原子炉停止機能喪失

島根原子力発電所2号炉に係る新規制基準適合性審査の視点及び確認事項（炉心損傷防止対策の有効性評価：原子炉停止機能喪失）

島根原子力発電所2号炉に係る新規制基準適合性審査の視点及び確認事項（炉心損傷防止対策の有効性評価：LOCA時注水機能喪失）

第3.3.1-1図 「想定事故1」の重大事故等対策の概略系統図
(燃料プールへの注水)

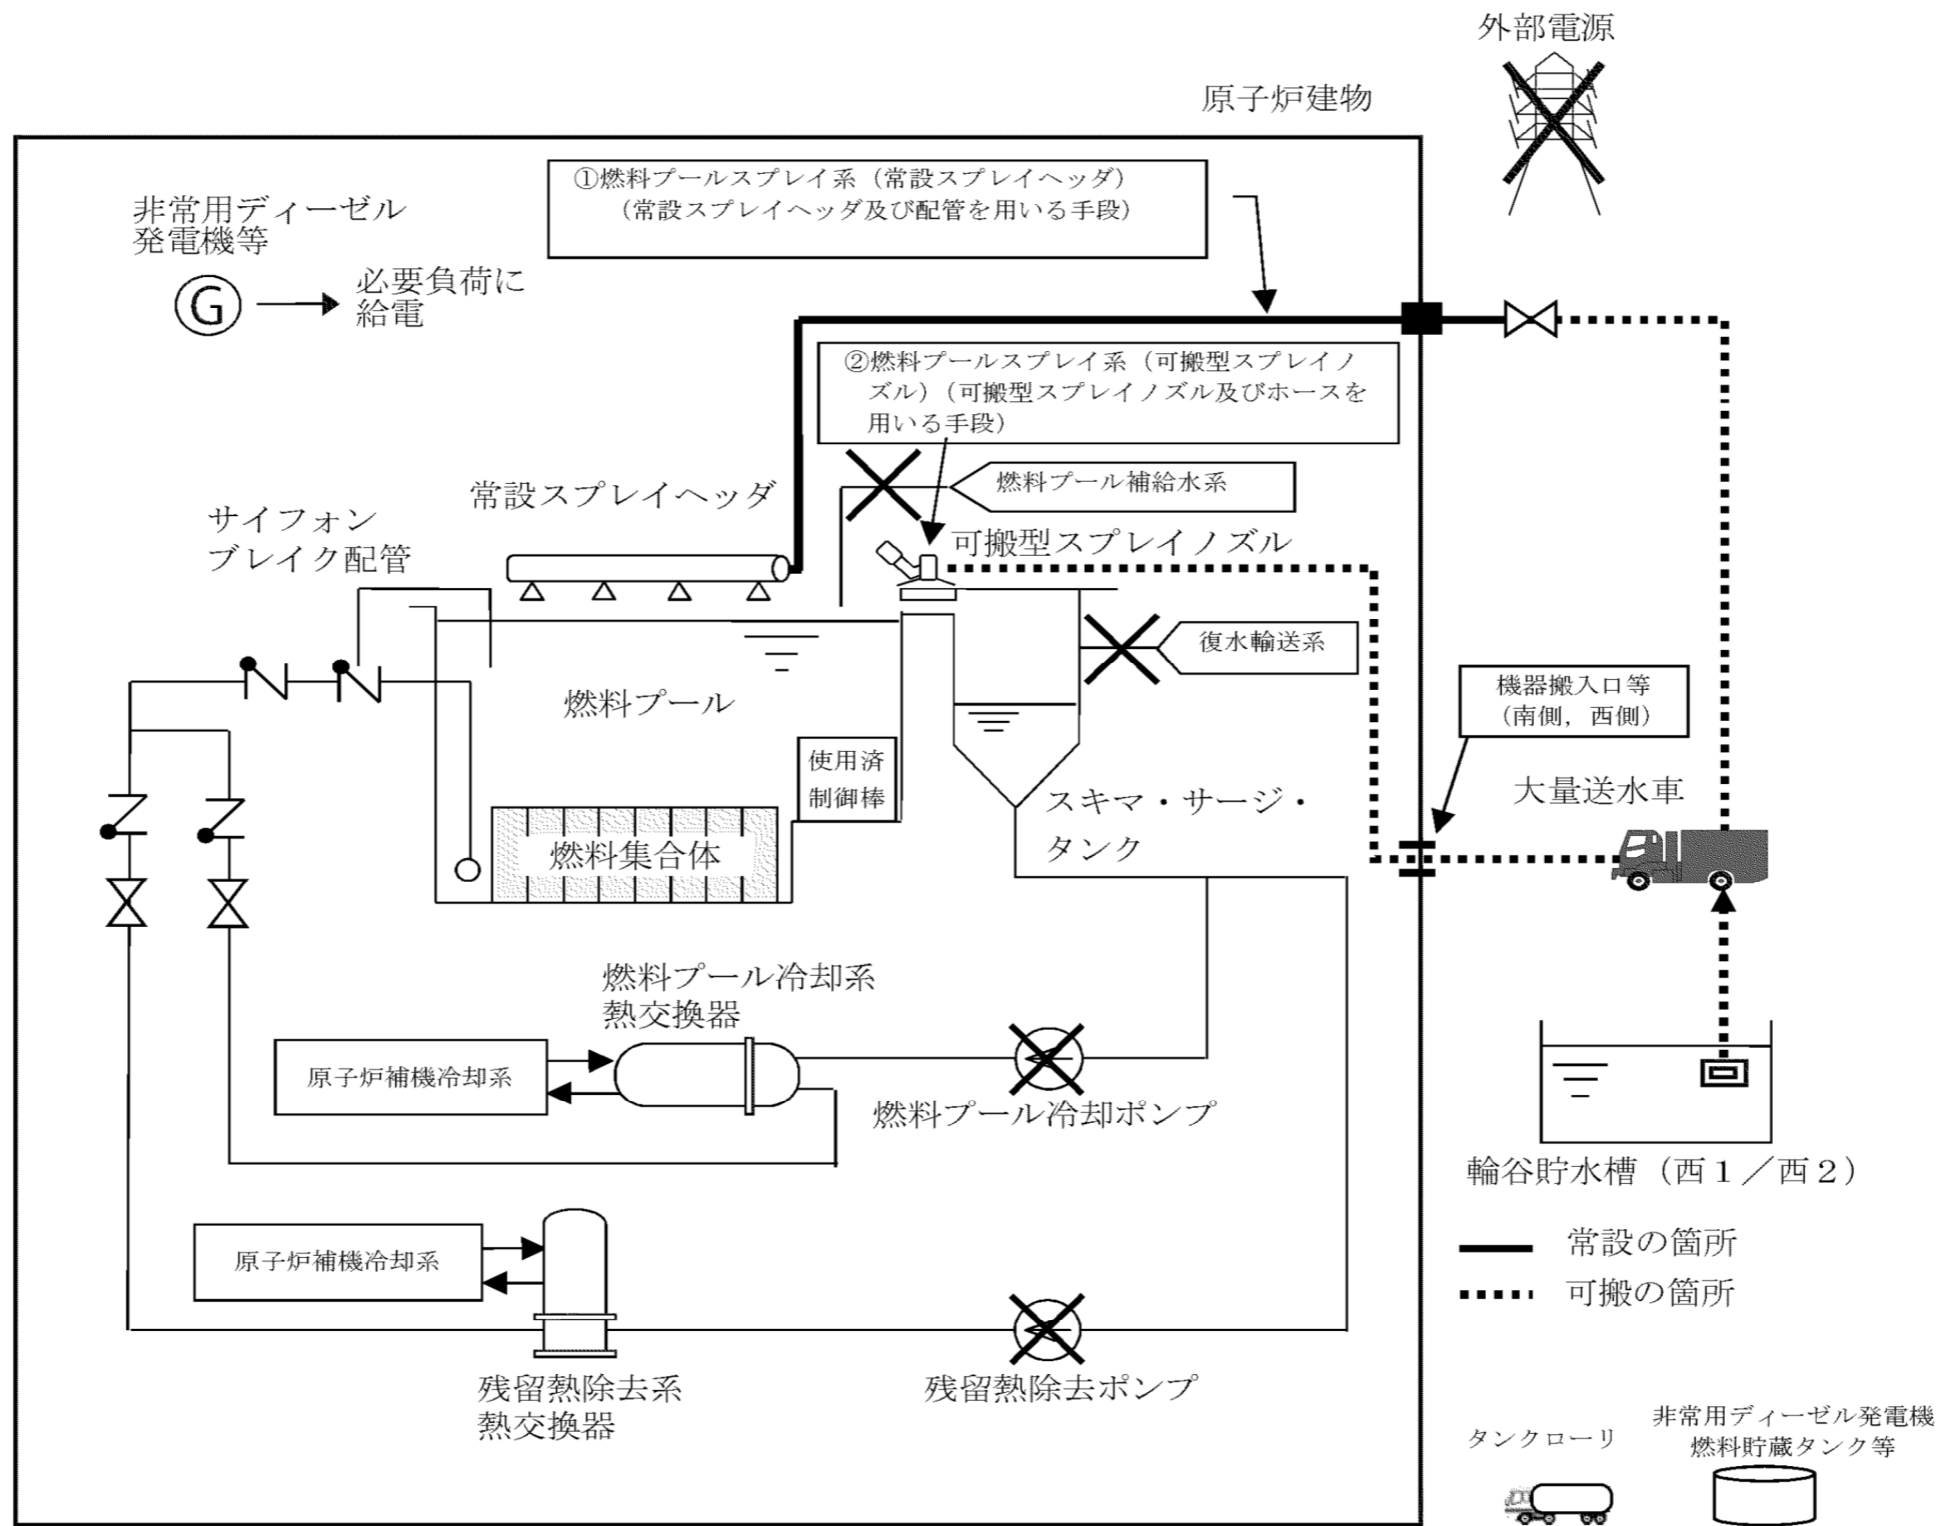
<p>3) 対策の概略系統図は整理されているか。</p> <p>(i) 対策の概略系統図において、対策に関する主要機器・配管・弁が明示されているか確認する。</p> <p>記載要領（例）</p> <ul style="list-style-type: none"> ・ 有効性評価で期待する系統や設備等は太字で記載。 <p>設計基準事故対処設備から追加した設備や機器は点線囲みで記載。なお、技術的能力や設備側で確認できれば、有効性評価の概略系統図で点線囲みされていなくてもよい。</p>	<p>3)</p> <p>(i) 燃料プールへの注水に関連する設備として、大量送水車、可搬型スプレイノズル、ホース及び輪谷貯水槽（西1／西2）が概略系統図に示されていることを確認した。</p>
<p>4) 対応手順の概要は整理されているか。</p> <p>(i) 対応手順の概要のフローチャートで、想定される事象進展や判断基準等との関係も含め、明確にされていることを確認する。</p> <p>①対応手順の概要フロー等において、運転員等が判断に迷わないように、その手順着手の判断基準が明確にされていることを確認。</p>	<p>4)</p> <p>(i) 対応手順の概要フローについて、以下のとおり確認した。</p> <p>① 「第3.3.1-2 図「想定事故1」の対応手順の概要」において、想定される事象進展が明確にされるとともに事象進展に沿った判断項目、操作確認項目等が示されていること、解析上は期待しない操作も含めて対応手順の概要が整理されていることを確認した。</p>
